Nota Técnica 02/2017

Assunto: Nova reanálise e testes de 41 (quarenta e um) equipamentos tablets quanto à conformidade com as Especificações Técnicas constantes do processo de licitação Shopping N. 001/2017 do Projeto DGM/FIP/Brasil.

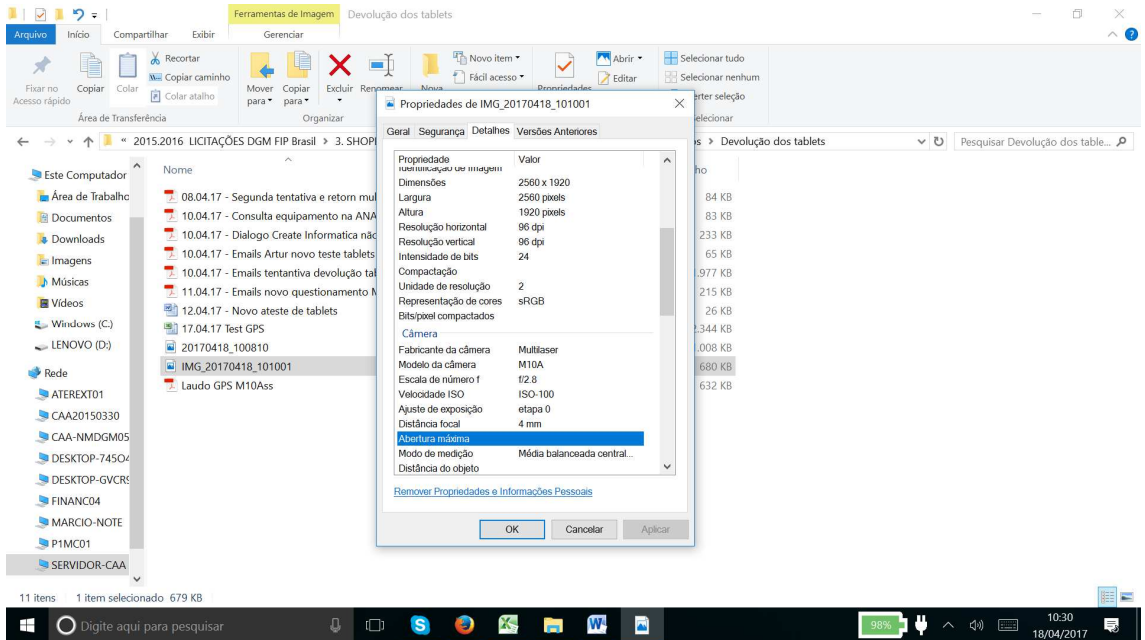
Após extensos testes realizados nos tablets M10A (NB 253), foi possível constatar que o aparelho é incapaz de encontrar localização de GPS estando em modo “offline”.

Quando da utilização da rede wifi e do sistema de localização do google os tablets foram capazes de encontrar o local, apresentando então a localização estimada.

Multilaser M10A (NB 253) foi incapaz de localizar satélites e de encontrar as coordenadas mesmo após 1h esperando no mesmo software.

- ✓ O Chip possui realmente o GPS, mas possivelmente está sem antena para localizar os satélites.
- ✓ O aparelho possui realmente o GPS, porém está com algum problema via software.
- ✓ Como todos os 41 aparelhos se comportam da mesma maneira, acreditamos que deve ser algum problema de software ou a antena está desligada.
